MAIRIE DE METZ

DCM N° 17-07-06-9

Objet : Modification du projet de Plan de sauvegarde et de mise en valeur (PSMV) du site patrimonial remarquable (anciennement secteur sauvegardé).

PROPOSITION DE MODIFICATION DU PROJET DE PSMV (document graphique)

- METZ 18 rue Haute-Seille :

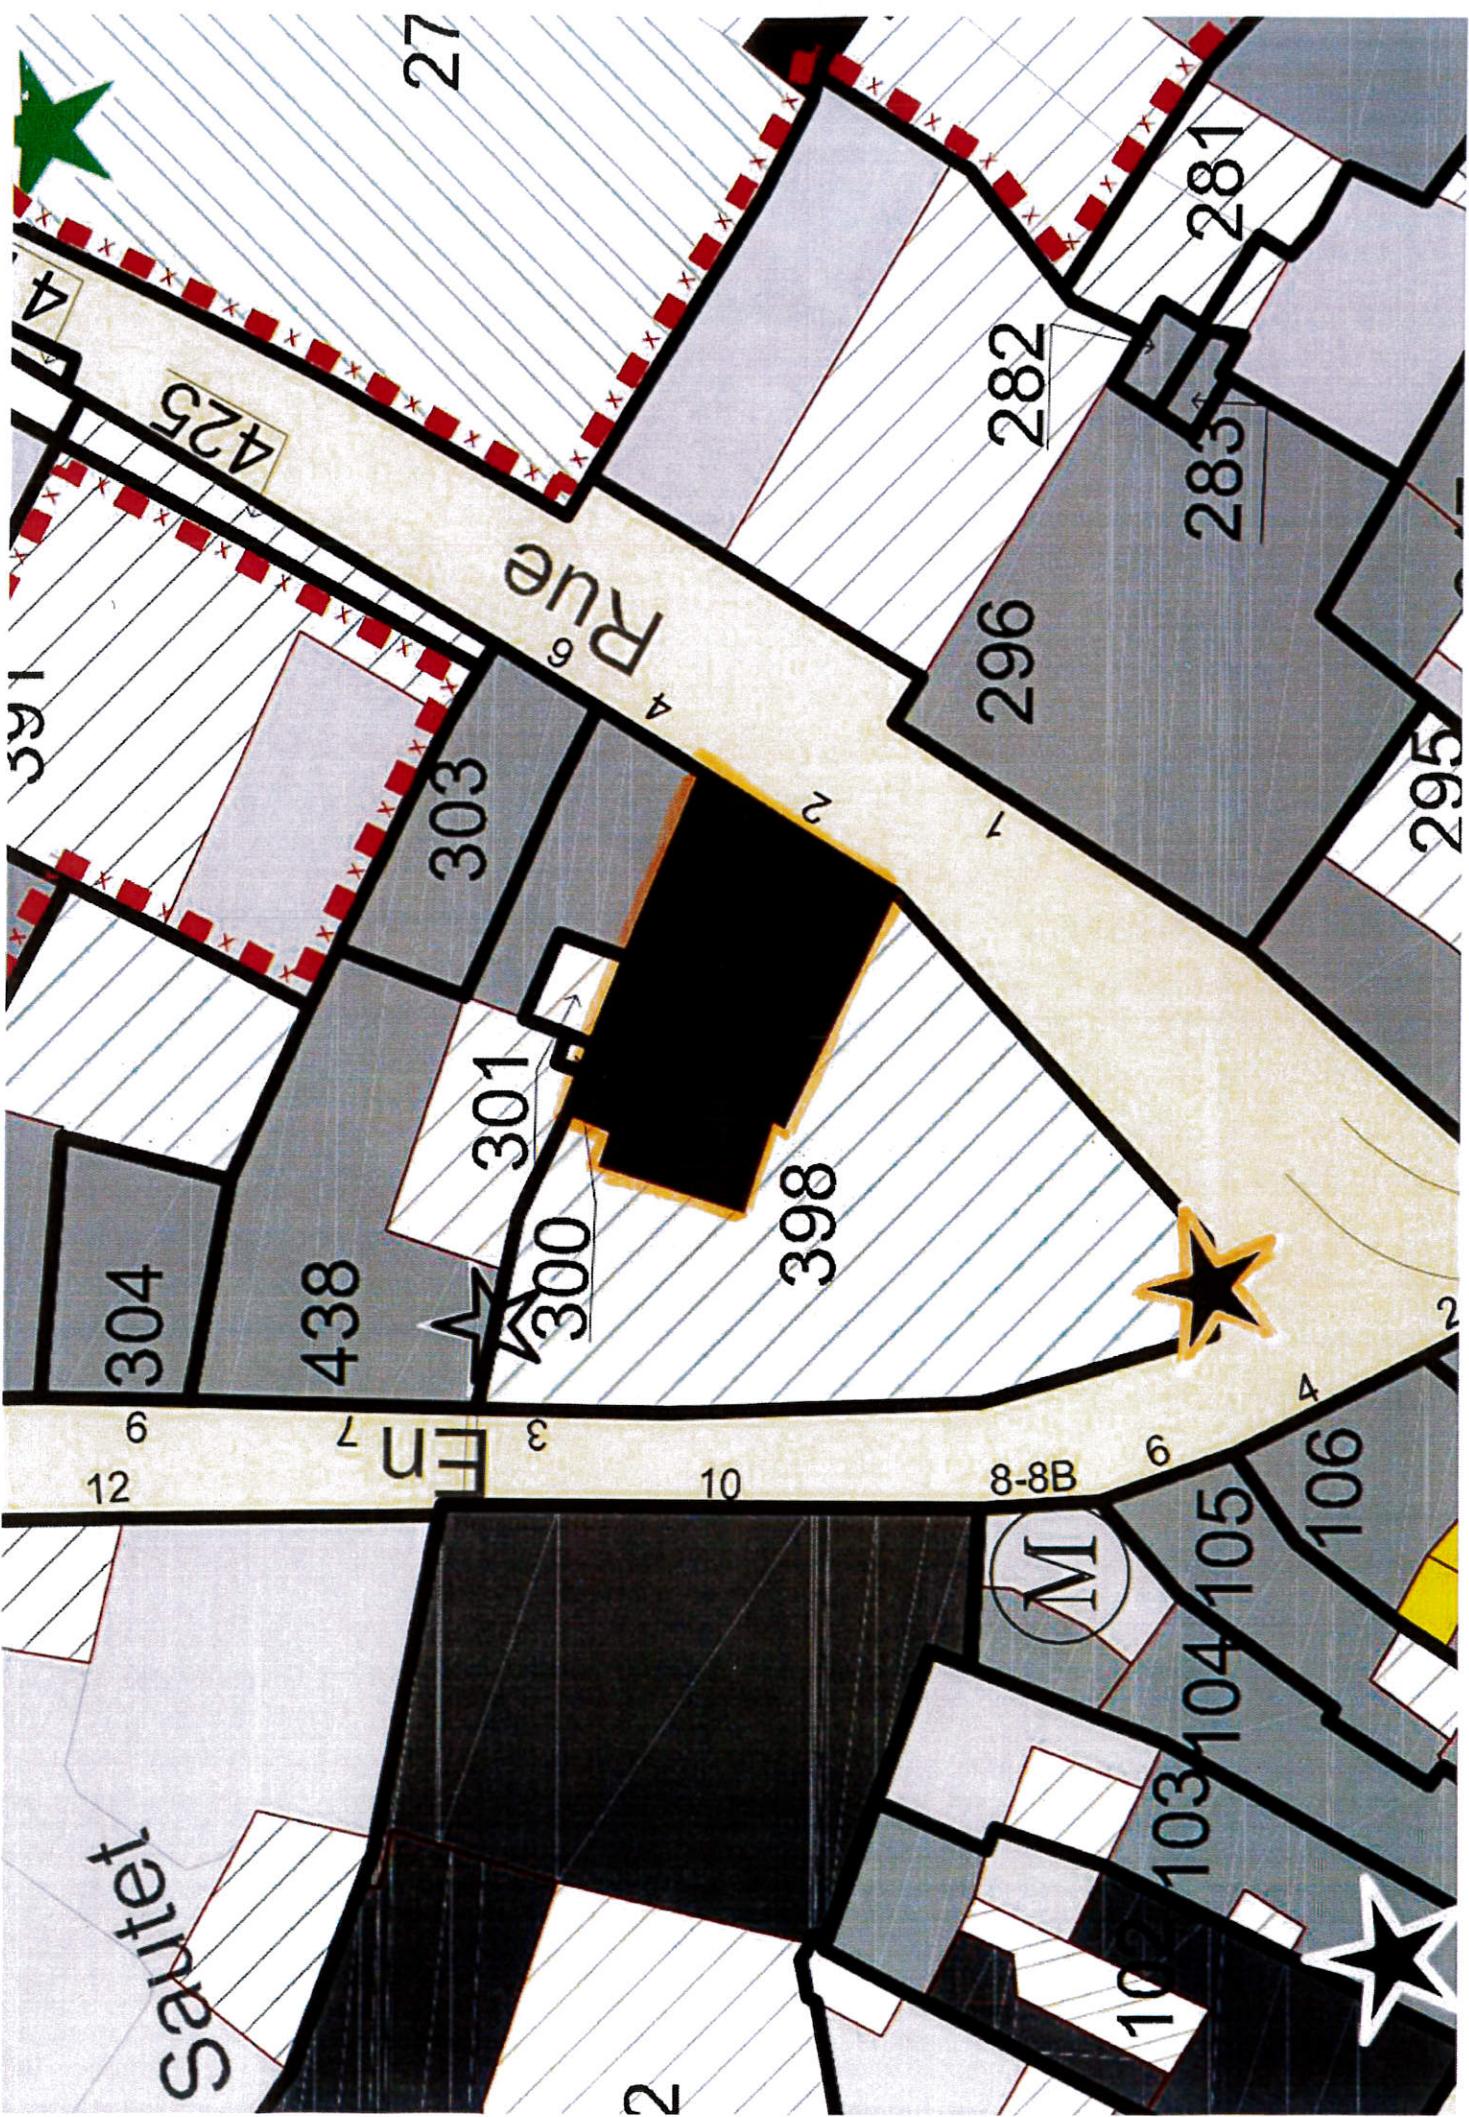
Le bâtiment du n°18 (parcelle 284) présente une façade des années 30 intéressante (bâtiment de type B, en gris moyen sur le PSMV). Derrière ce bâtiment a été construit une construction couverte d'une verrière, faisant vraisemblablement partie du même programme de construction que le bâtiment sur rue, et qui est également indiquée dans le projet de PSMV comme devant être conservée (bâtiment de type B, en gris moyen).

Cette construction annexe a cependant fait l'objet de travaux de requalification qui lui ont soustrait toute qualité patrimoniale (la charpente métallique de la verrière date des années 1980).

Elle masque par ailleurs la façade de l'hôtel particulier situé à l'arrière (ancien hôtel de Tschudy, 35 rue Mazelle, parcelle 285), la verrière s'arrêtant à quelques mètres de la façade.

Il ne serait donc pas incohérent d'envisager la suppression de cette construction, surtout si cela permet de restituer des jardins en cœur d'îlot et de mettre en valeur la façade arrière de l'ancien hôtel particulier.

Afin de permettre la possibilité de la démolition de cette annexe, il conviendrait de modifier sa couleur dans le PSMV : immeuble pouvant être conservé, amélioré ou démolí, représenté en gris clair.
